**Modulo per la presentazione delle osservazioni per i piani/programmi/progetti sottoposti a procedimenti di valutazione ambientale di competenza statale**

ID: Codice procedura (ID\_VIP/ID\_MATTM):10844

Impianto per la produzione di energia elettrica da fonte eolica, costituito da 6 aerogeneratori della potenza complessiva di 37,2 MW, un sistema di accumulo da 25 MW e relative opere connesse in località "Rempillo" nel comune di Pitigliano (GR).

**ALLEGATO alle OSSERVAZIONI all' IMPIANTO EOLICO denominato REMPILLO nel COMUNE di PITIGLIANO ( GR). Composto da n. 5 immagini e n. 5 pagine**

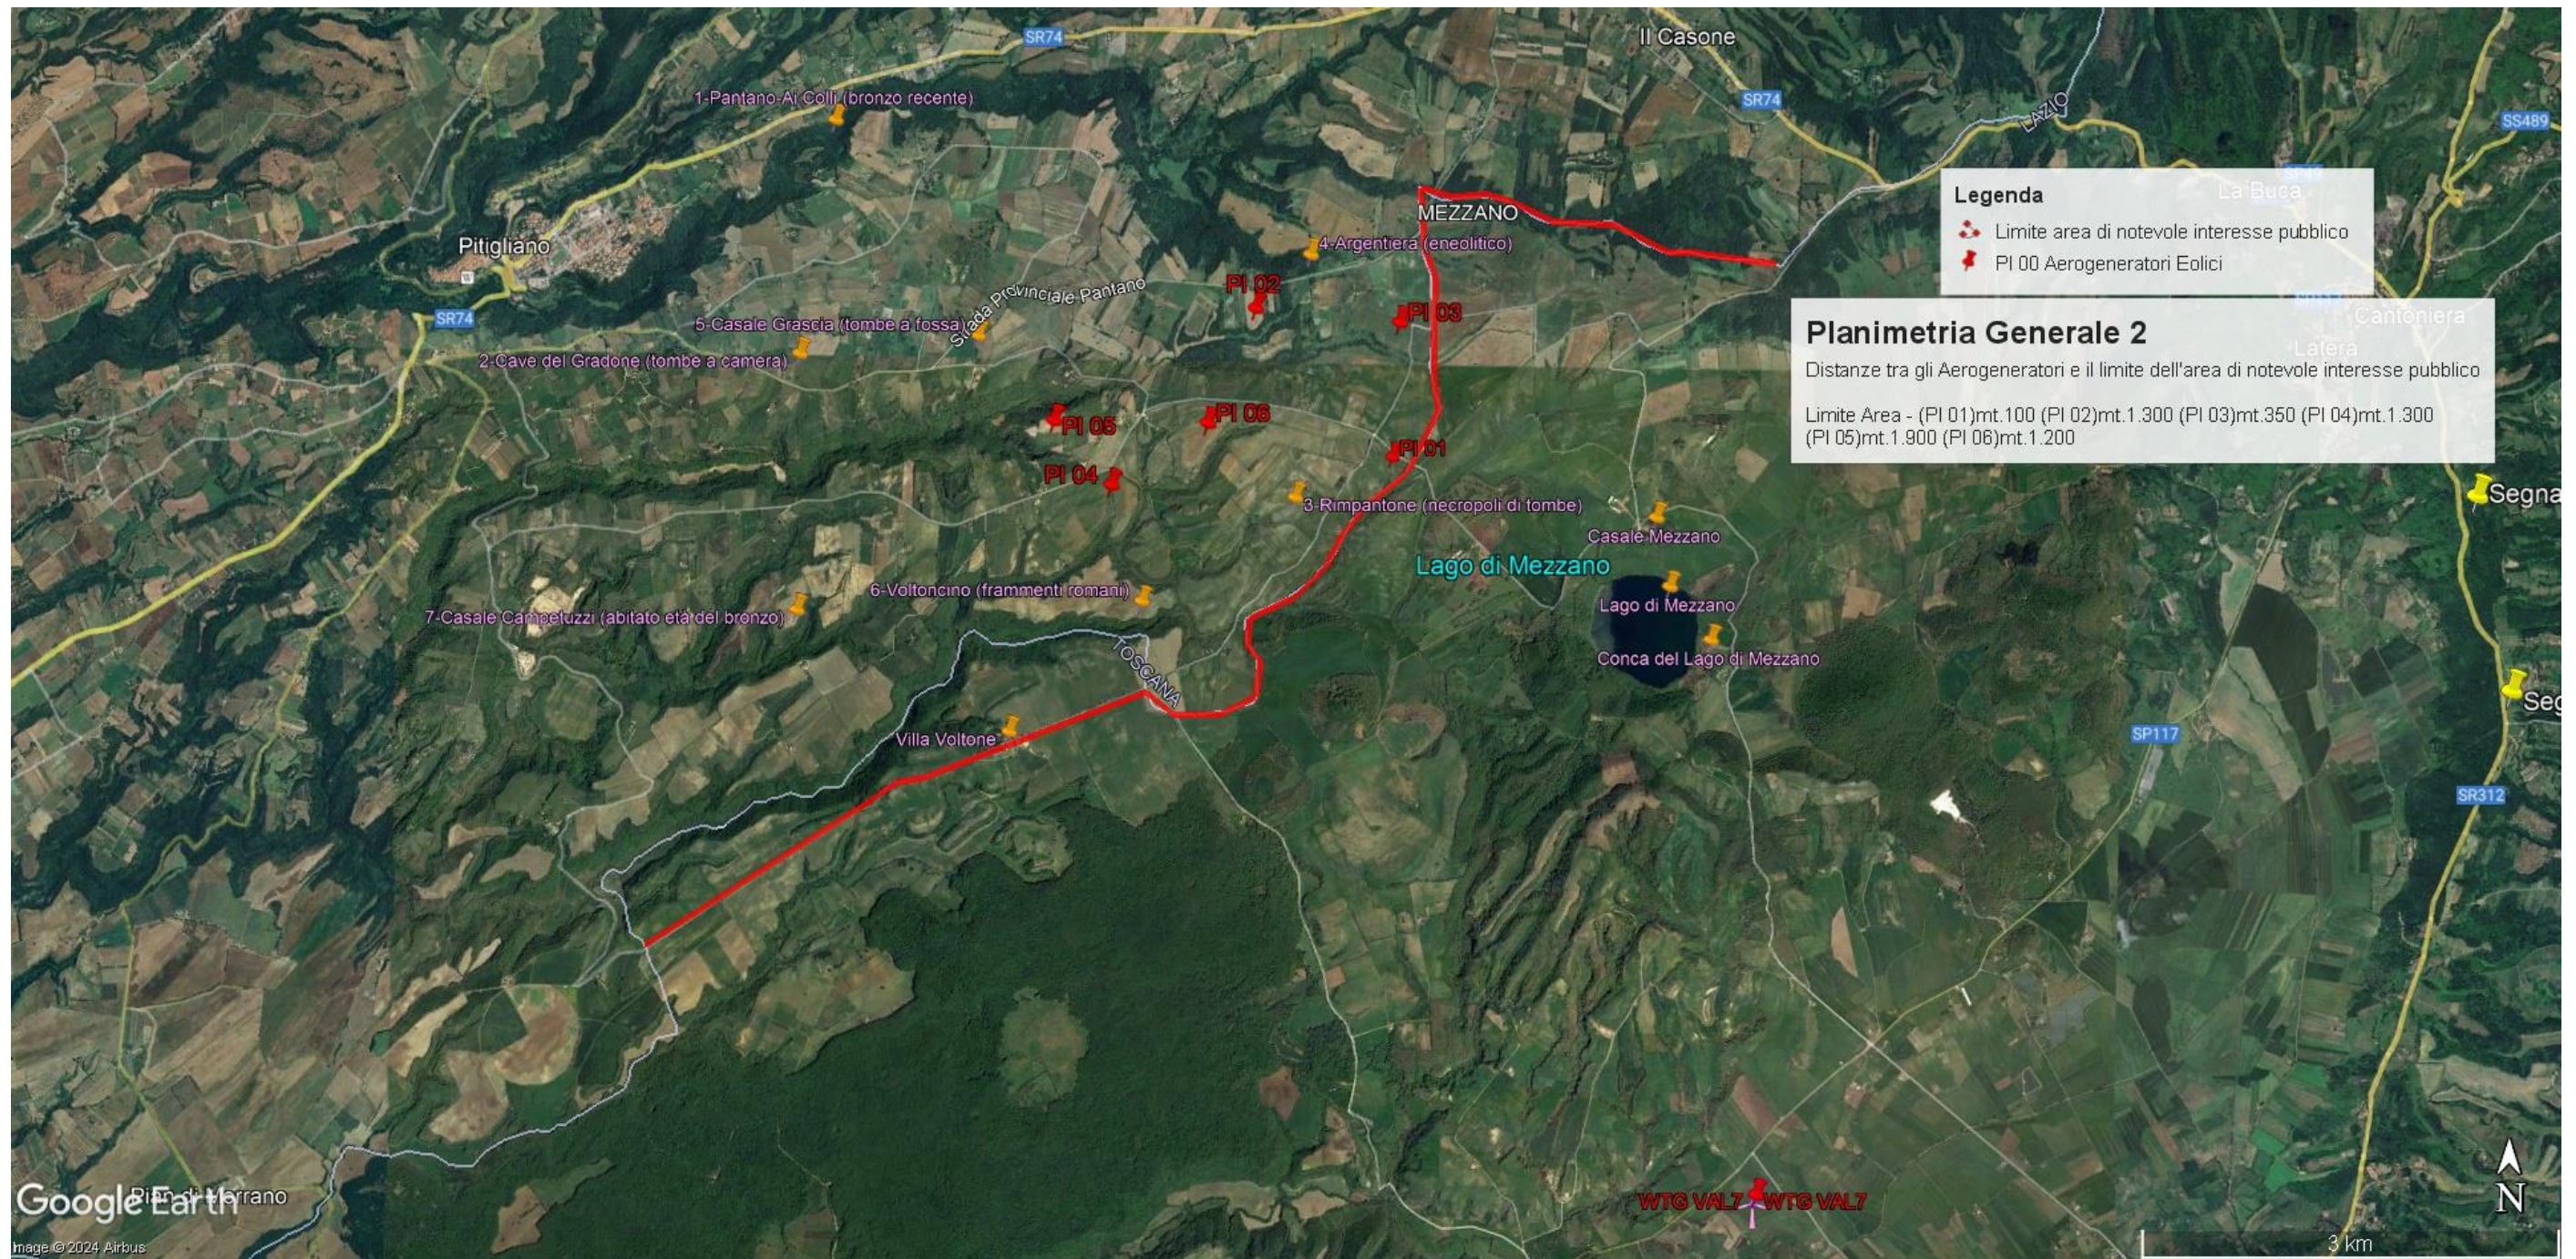
In sintesi, visti l'art. 20 comma 8 lettera c) quater del D.Lgs n 199/2021 e le Linee guida nazionali appena citate, considerato l'enorme impatto dell'impianto eolico industriale denominato "Rempillo" sulla zona paesaggistica di notevole interesse pubblico ben individuata nelle immagini n.1 e n. 2 e sui

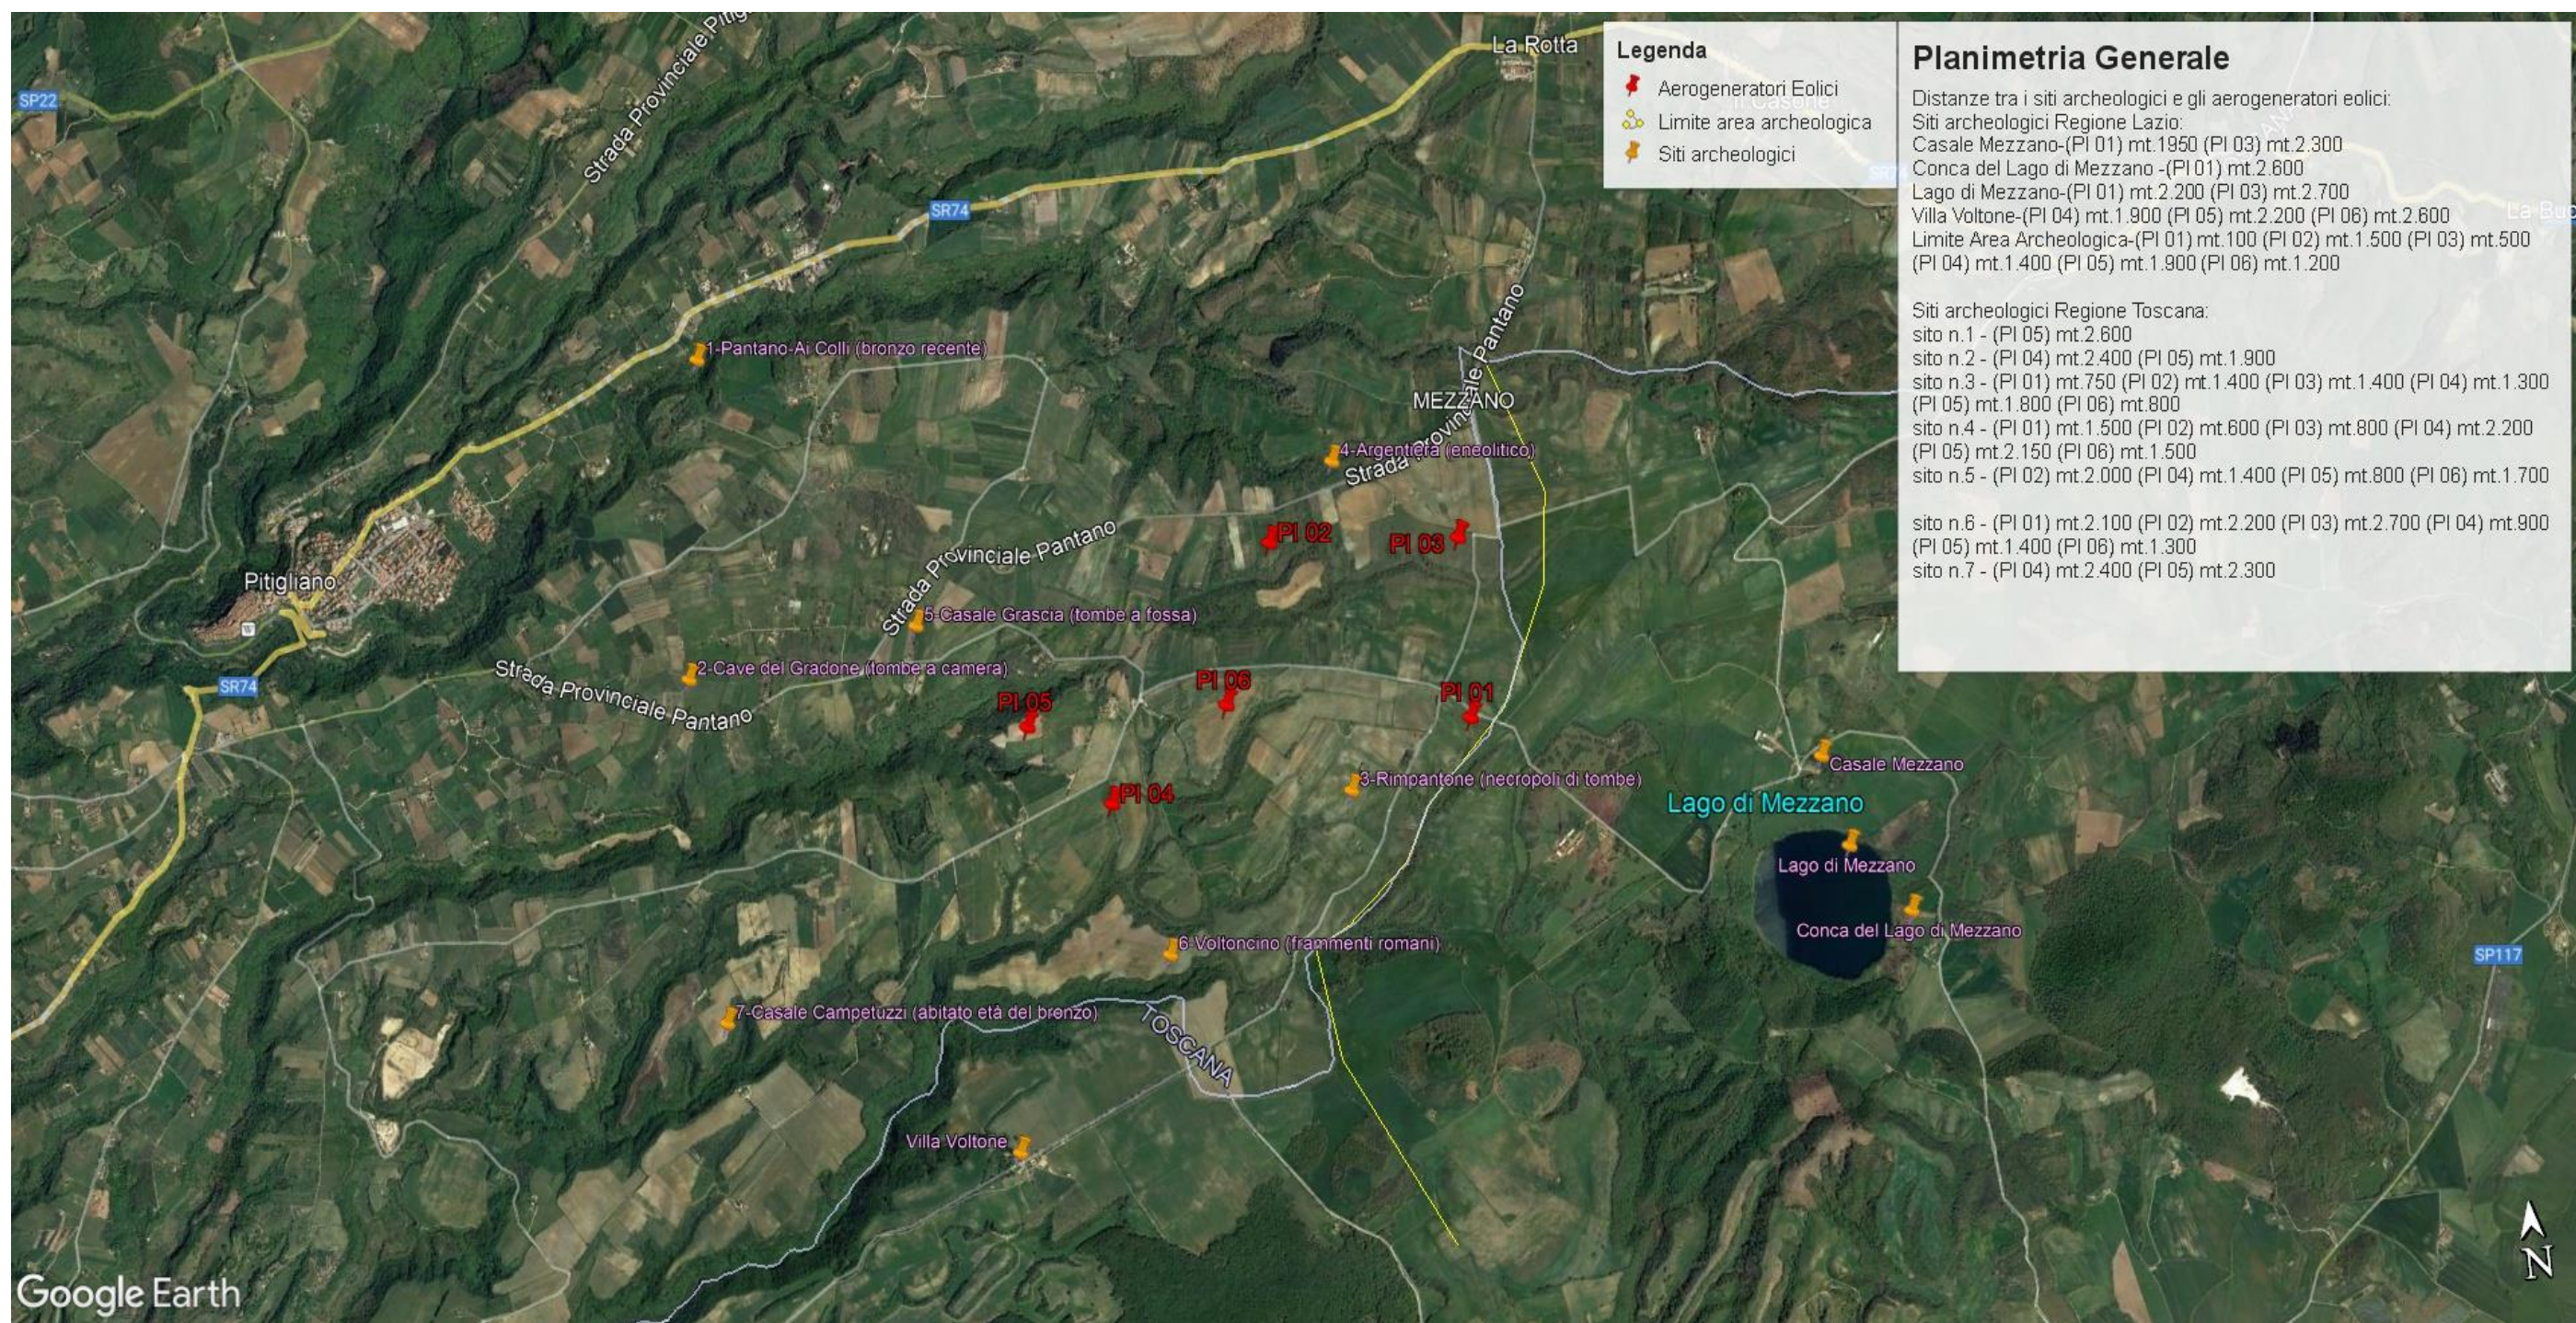
Beni Culturali evidenziati nell'immagine n. 3 dell'Allegato alle presenti Osservazioni, per la collocazione delle pale P04 e P05 direttamente all'interno del perimetro di un'area archeologica e per gli impatti anche sull'area intermedia e vasta dei pregiati territori laziali della Tuscia settentrionale e in particolare di quelli del pitiglianese ricco di emergenze agricole, naturalistiche, storiche e archeologiche del periodo etrusco ma non solo, si chiede che venga negata l'autorizzazione all'insediamento dell'impianto eolico denominato "Rempillo".

**Immagine n. 4** Situazione di saturazione da impianti FER nella provincia di Viterbo. Non sono riportati gli impianti fotovoltaici e agrivoltaici che hanno inciso per buona parte nel cumulo di impianti FER per superare già nel 2023 gli obiettivi del PNIEC assegnati alla Regione Lazio per il 20230.

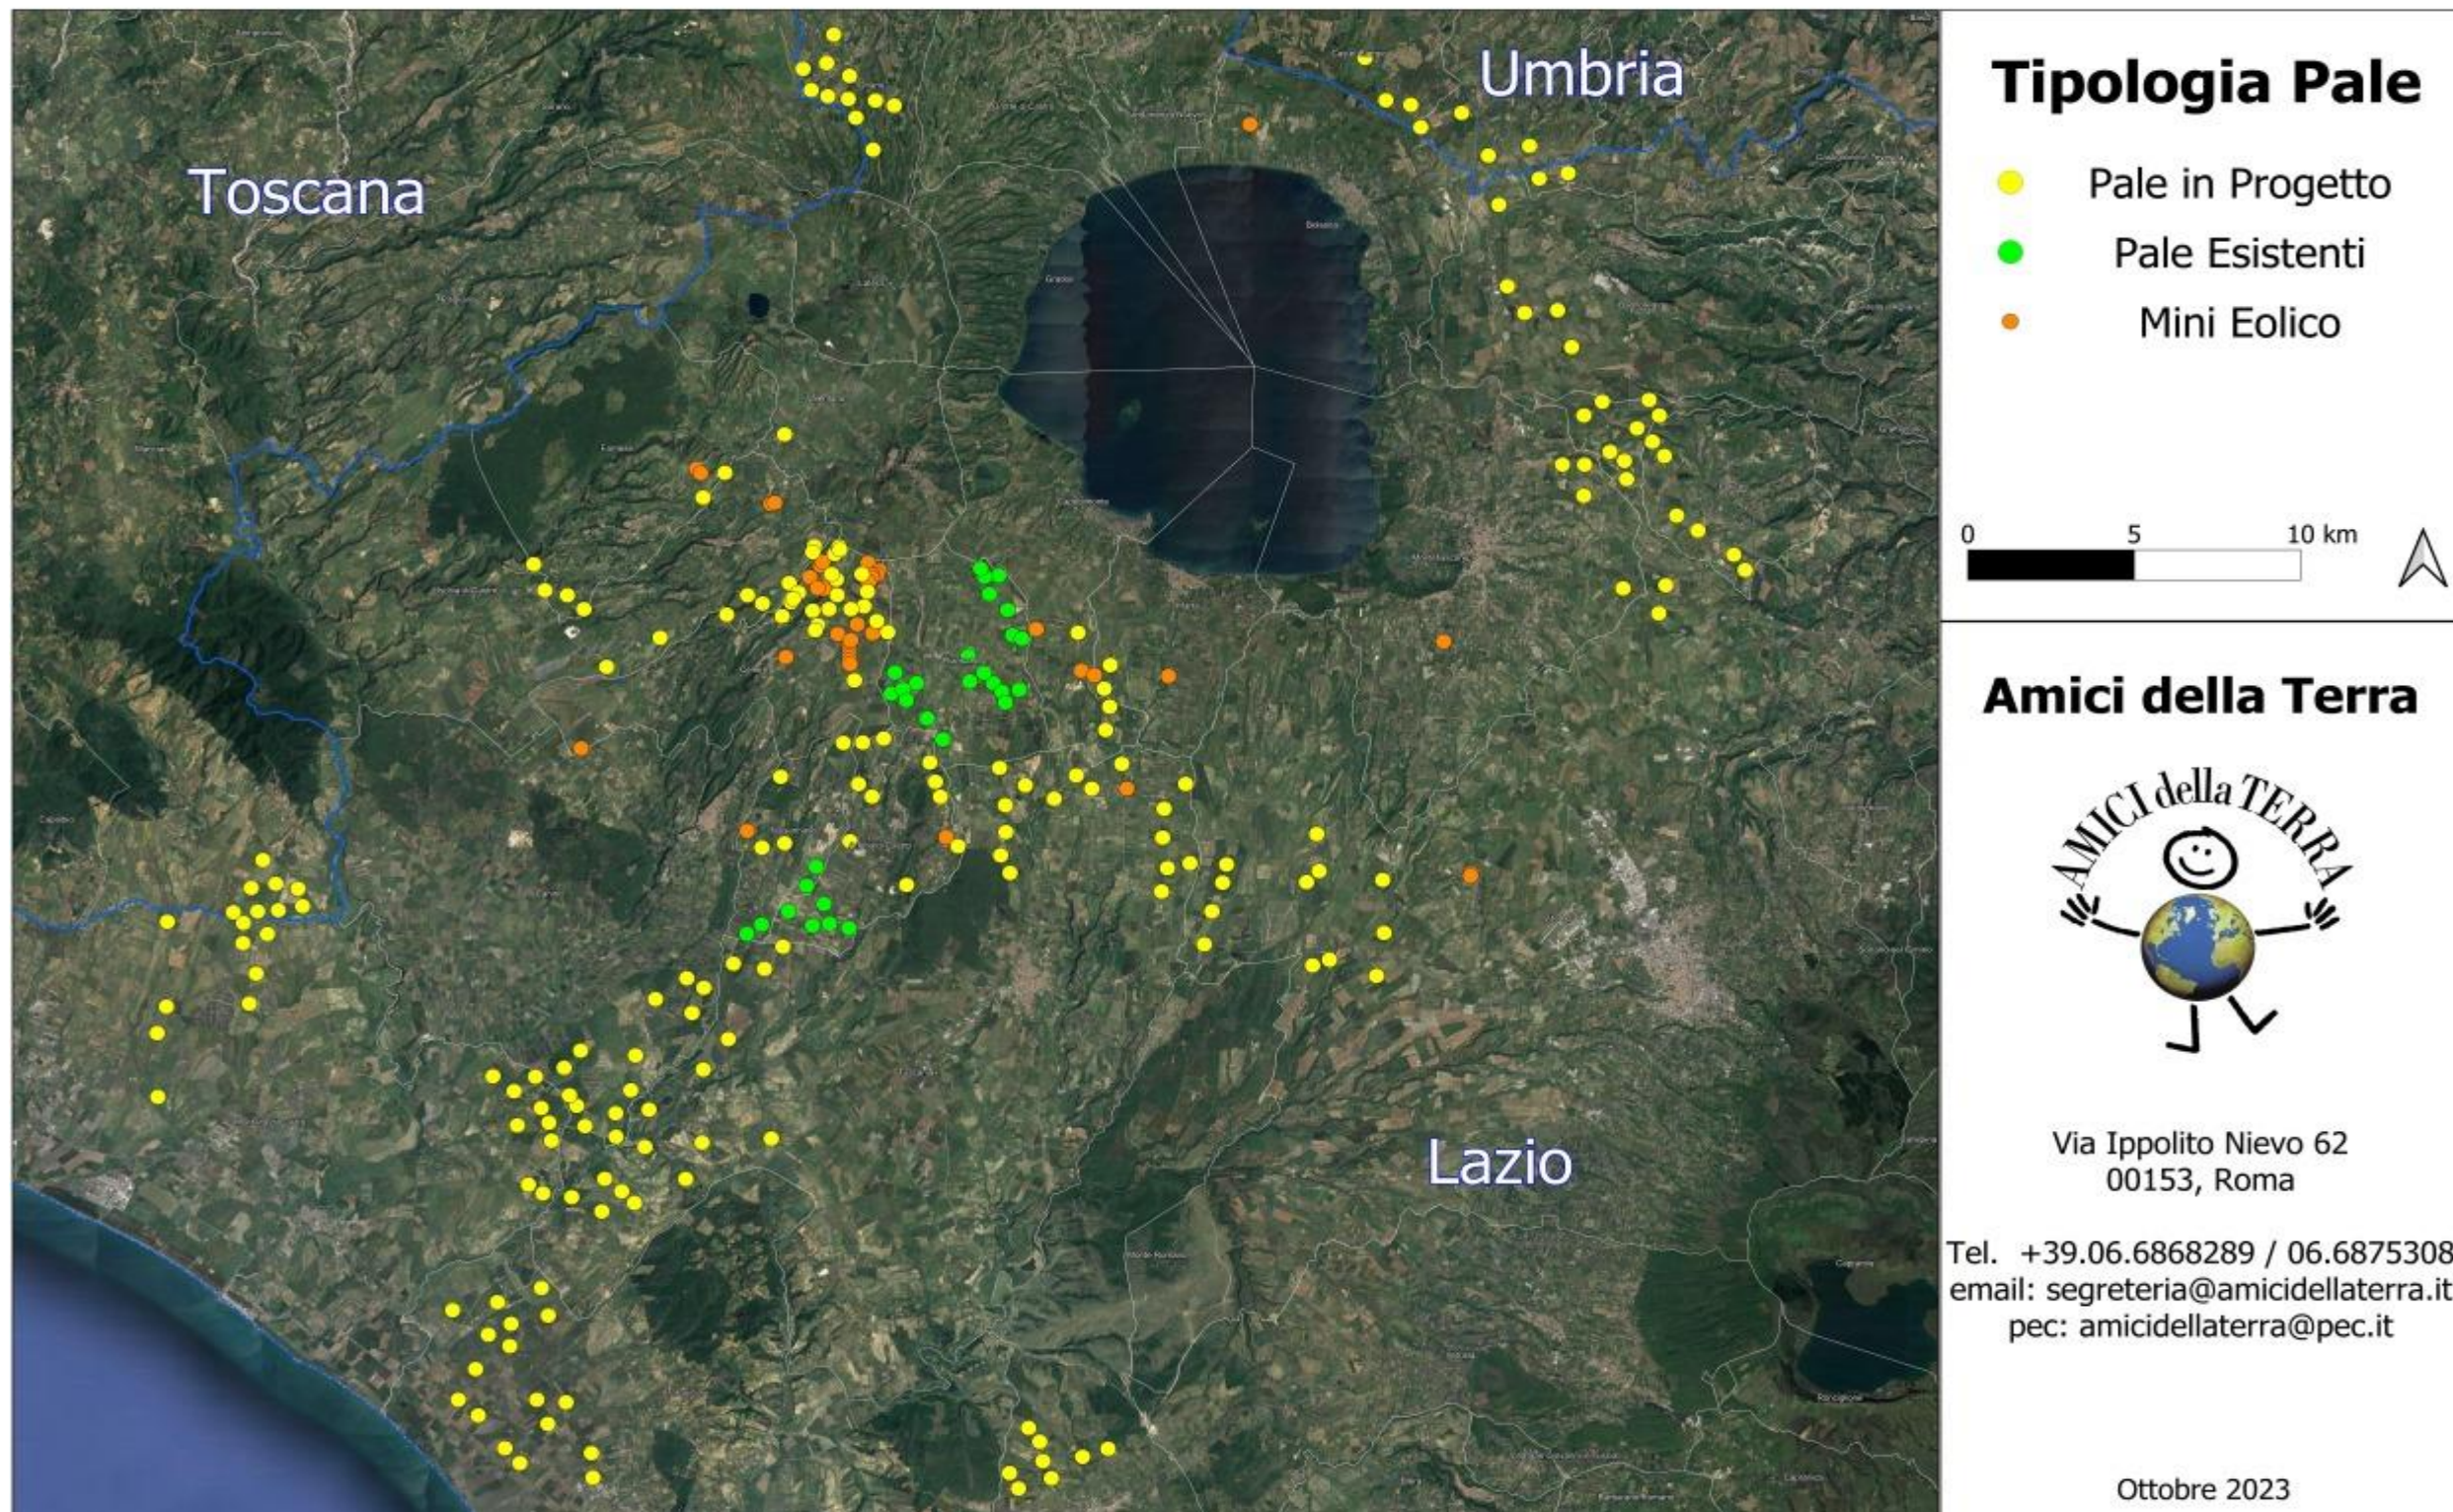
Quindi anche la Regione come Ente deputato dalla normativa nazionale a legiferare sulle aree idonee e non idonee si è espressa riguardo al fatto che abbia assolto ai doveri e alle quote stabilite dal PNIEC e in ambito regionale la provincia di Viterbo è stata quella con il più alto tasso di impianti FER tra tutte e quindi ormai satura ed il cumulo degli impianti FER installati, autorizzati e in progetto rappresenta una **elevata criticità per la sostenibilità ambientale di ulteriori eventuali iniziative.** L'impianto eolico “Rempillo” pur essendo “esterno al confine provinciale e regionale ma nelle sue immediate vicinanze ( a soli 100 metri i primi due aerogeneratori) oltre ad impattare sul territorio e sulle economie di tre Comuni del Lazio ( Farnese, Valentano e Latera) si trova nelle fasce di rispetto dei Beni di notevole interesse pubblico come si è evidenziate nelle Osservazioni nn. 1 e 2 e crea anche degli impatti negativi anche sui beni naturalistici come verrà dettagliato nell'Osservazione n. 4. Inoltre andrebbe a sommarsi al già enorme cumulo di impianti eolici e fotovoltaici e geotermici che già creano una elevata criticità ambientale nella provincia di Viterbo e interferiscono anche con il territorio toscano come si può vedere dalle immagini nn. 4 e 5
